**Umweltbezogene Stellungnahmen zum vorhabenbezogenen Bebauungsplan mit Grünordnungsplan „Sondergebiet Photovoltaik-Freiflächenanlage Deiselberg“ mit 22. Änderung des Flächennutzungsplanes mit integriertem Landschaftsplan in diesem Bereich aus der Unterrichtung der Behörden und Träger öffentlicher Belange gem. § 4 Abs. 1 BauGB.**

Ausschnitt Hinweiskarte Oberflächenabfluss und Sturzflut, o.M.; Legende

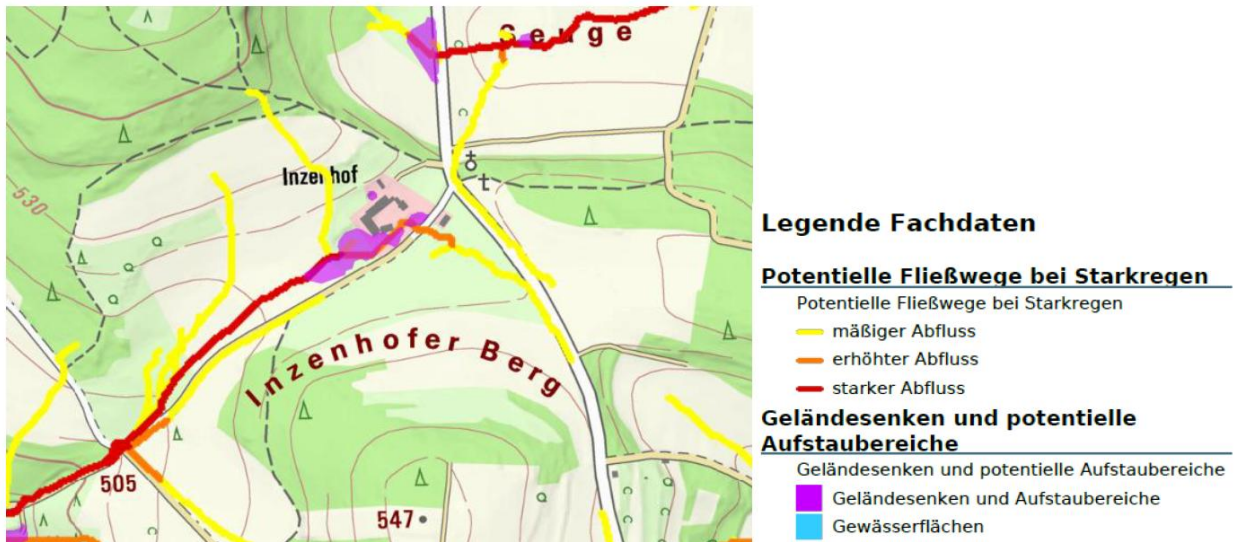
In der Hinweiskarte Oberflächenabfluss und Sturzflut des LfU sind im Bereich des Bebauungsplans ein potenzieller Fließweg mit starkem Abfluss kartiert.

In diesem Abflussbereich dürfen keine Hindernisse erstellt werden, die dafür sorgen, dass der Oberflächenabfluss zum Nachteil von umliegenden Grundstücken umgeleitet wird. Die Solarmodule selbst stellen aufgrund der schmalen Stützen kein Abflusshindernis dar. Es ist allerdings zu vermeiden, dass Transformatoren und andere technische Einrichtungen in der abflussbildenden Geländesenke liegen, da diese zum einen wassergefährdende Stoffe enthalten und zum anderen durch das Abflussgeschehen Schaden nehmen können.

- Transformatoren und andere technische Anlagen dürfen nicht im Bereich der kartierten Fließwege und nicht in Geländesenken zu liegen kommen. Dies ist bei der Festlegung der Standorte im Bebauungsplan zu berücksichtigen
- Transformatoren sind mit einem wasserunempfindlichen Sockel von mindestens 25 cm über der Geländeoberkante auszuführen. Dies ist in den Festsetzungen aufzunehmen.
- Umzäunungen sind so auszuführen, dass sie kein massives Abflusshindernis darstellen. Der oberflächliche Abfluss darf nicht zum Nachteil umliegender Grundstücke verändert werden.
- Es dürfen keine Geländemodellierungen durchgeführt werden, die den oberflächlichen Abfluss maßgeblich und zum Nachteil umliegender Grundstücke verändern.

*Die Hinweise des Wasserwirtschaftsamtes Regensburg werden zur Kenntnis genommen. Die Lage der Trafostationen in Abhängigkeit der Abflussbereiche wird konkretisiert. Die Anforderungen an die Gestaltung der Trafostationen, zur Umzäunung sowie zu Geländemodellierungen werden in den Festsetzungen aufgenommen. Die Thematik wird im Umwelbericht ergänzt.*

Abbildung 1 - Lageplan

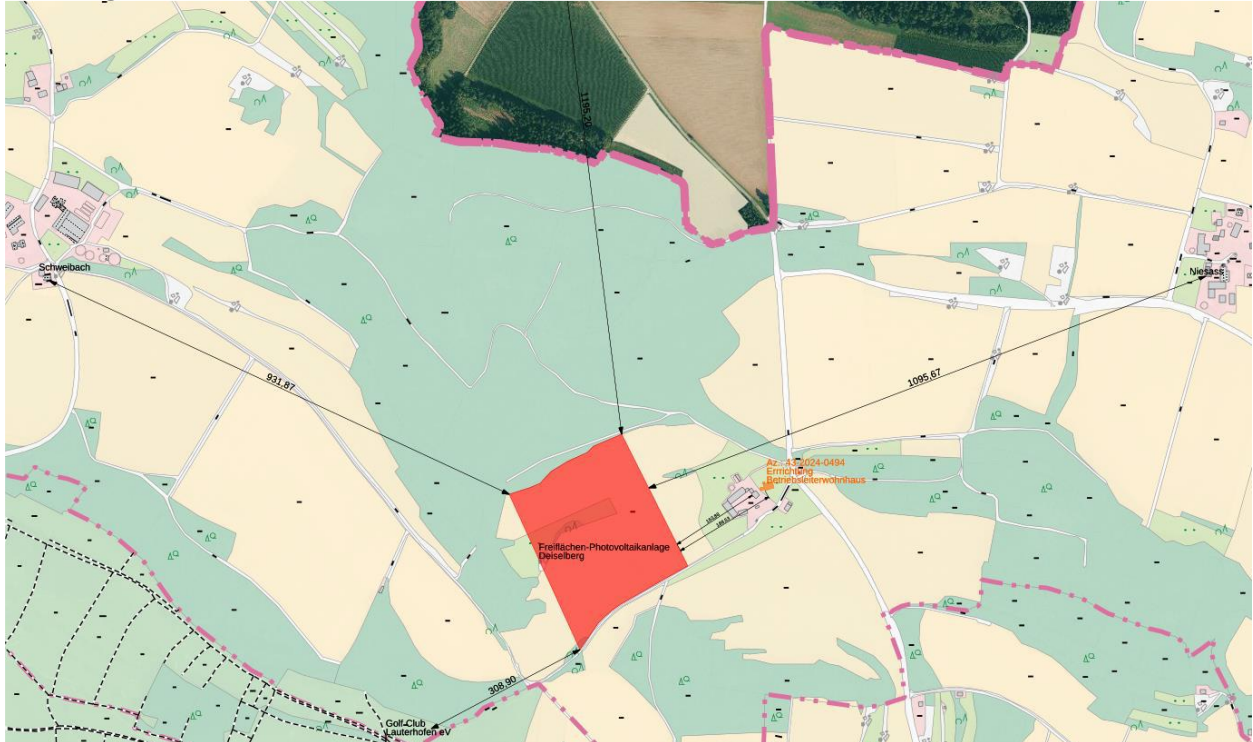
Die nächstgelegenen Immissionsorte grenzen östliche an den Planbereich an und befinden sich in etwa 150 Metern in der Einöde Inzenhof. Für das Grundstück mit Fl.-Nr. 1436 wurde mit Bescheid vom 23.01.2025 die Baugenehmigung zur Errichtung eines Betriebsleiterwohnhauses mit Garage (land- und forstwirtschaftlicher Betrieb) genehmigt (Az.: 43-2024-0494).

Die nächstgelegenen Immissionsorte befinden sich östlich der geplanten Photovoltaikanlage im Ortsteil Inzenhof in etwa 150 m Entfernung. Aufgrund bestehender Bebauung sowie der Topographie besteht teilweise Sichtverbindung zwischen den schutzbedürftigen Nutzungen und der Anlage.

Aufgrund des Mindestabstandes von 150 Metern ist gemäß LAI Hinweisen nur von kurzzeitige Blendwirkungen auszugehen. Durch eine südliche Ausrichtung der Module sowie einer geplanten umfassenden Eingrünung sind unzulässigen Blendwirkungen nicht zu erwarten.

*Die Hinweise des Landratsamtes, Umweltschutz, werden zur Kenntnis genommen. Eine Eingrünung mit Hecken ist bereits vorgesehen. Die Verwendung reflexionsarmer Module ist festgesetzt. Die Anmerkungen zur Lage von Wechselrichter und Trafostationen werden an den Vorhabenträger zur Berücksichtigung weitergeleitet.*

Abb. 1: Löslichkeit von Cadmium, Zink und Blei in Abhängigkeit vom pH-Wert des Bodens.  
Quelle: Fränzle et al., 1995 / BEW Essen, 16.03.2004

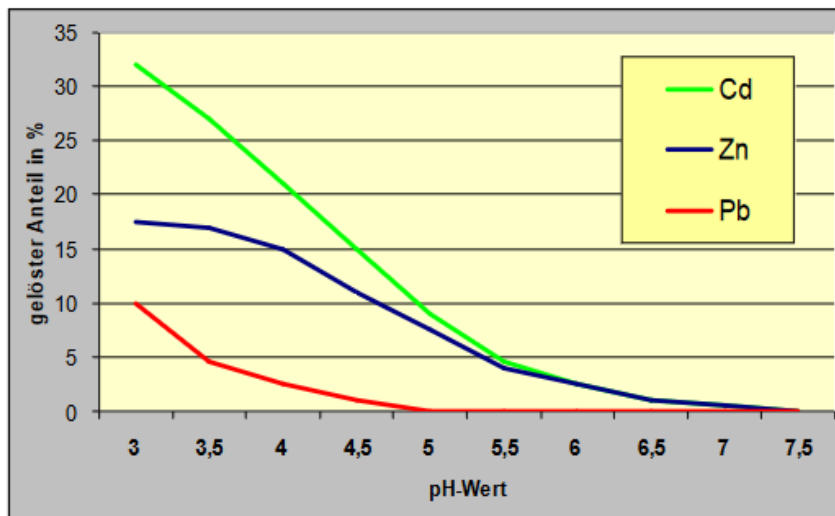
Es ist nicht nachvollziehbar, warum der mögliche Zinkeintrag ausgeschlossen sein soll, wenn die Rammprofile nicht direkt mit dem Grundwasser in Verbindung kommen. Schließlich ist ja hier keine Trennschicht vorgesehen. Durch Regenwasserversickerungen gelangen letztlich auch Zinkeinträge ins Grundwasser, wahrscheinlich sogar ins Trinkwasser.

3. *Die Speicherung von Strom ist möglich und wird vom Vorhabenträger nach Möglichkeit umgesetzt.*
4. *Von Seiten des WWA besteht Einverständnis mit der Planung, sodass keine weiteren Festsetzungen bzgl. des Materials der Rammprofile getroffen werden*
